改善箇所説明図

改善の内容

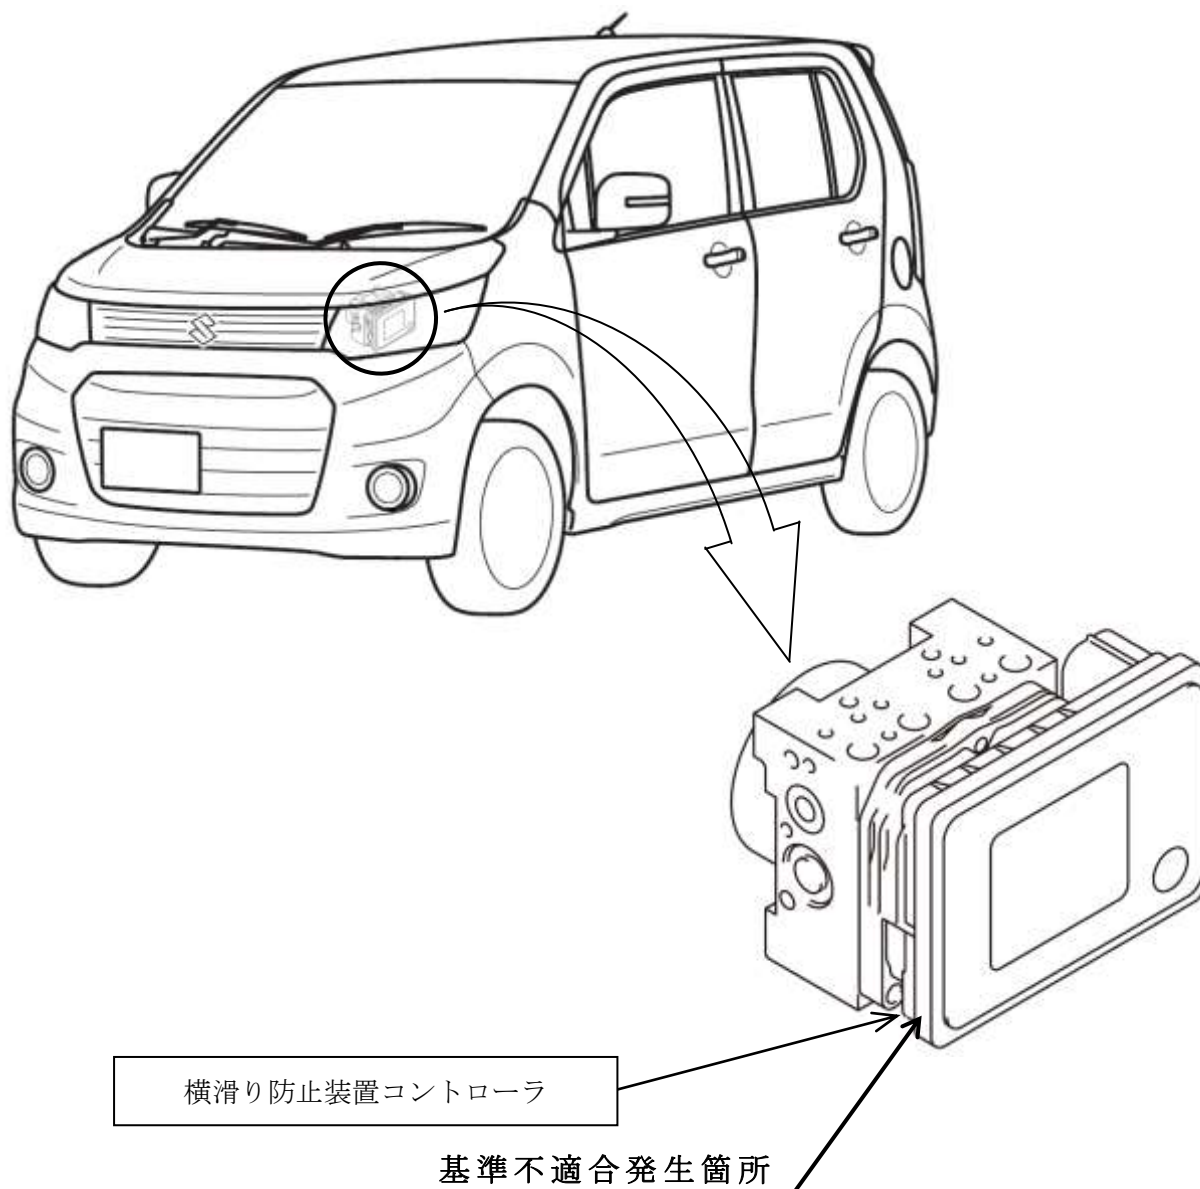
四輪駆動の横滑り防止装置付仕様車において、横滑り防止装置コントローラに二輪駆動仕様の制御プログラムを誤って書き込んだため、凍結した路面等でゆっくりと制動したときにABS（アンチロックブレーキシステム）が作動せずに車輪がロックし、車両安定性が損なわれるおそれがある。

全車両、当該制御プログラムを良品に書き換える。

注：  はプログラムを書き換える部品を示す。

識別：ID プレート右下に赤色のシールを貼付する。
